INFORMATION

TI-MA 126

Universal Handsender für die IR - Fernbedienungen des Verstärkers I84 Art.-Nr.: 0039130

Universal hand transmitter for remote controls of the amplifier I84 Part no. 0039130

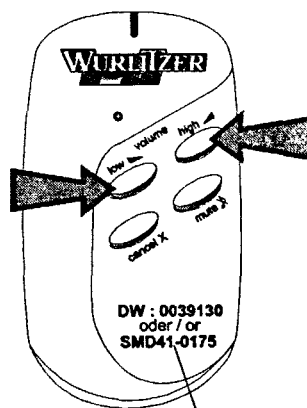
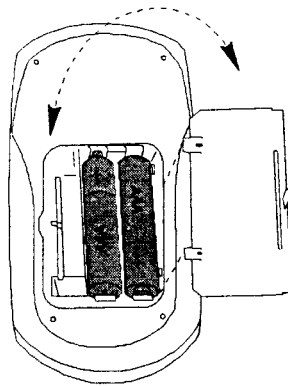
Die beiden bisher für I84 eingesetzten Handsender werden durch einen Universalhandsender ersetzt. Dieser ist nach einer Umprogrammierung in der Lage, auch den neueren Dekoder mit Wahlmöglichkeit anzusprechen.

The two hand transmitters for jukeboxes with amplifier I84 used up to now will be replaced by a universal one. After a reprogramming it is able to work with the newer decoder with selection option too.

Der Handsender mit der Artikelnummer DW: 0039130 ist nach dem Einsetzen der Batterien, auf Wurlitzer Telecontrol 0039074 programmiert. Er kann auf den Dekoder mit Wahlmöglichkeit ("Infrared remote volume and selection system") umprogrammiert werden, indem die beiden Lautstärketasten (Pfeile) ca. 6 sek. lang gedrückt werden.

After you have inserted the batteries the transmitter with the part no. DW: 0039130, is set to work with the Wurlitzer Telecontrol 0039074. You can set it to work with the decoder with selection options (Infrared remote volume and selection system), by pressing both volume buttons (arrows) for approx. 6 seconds.
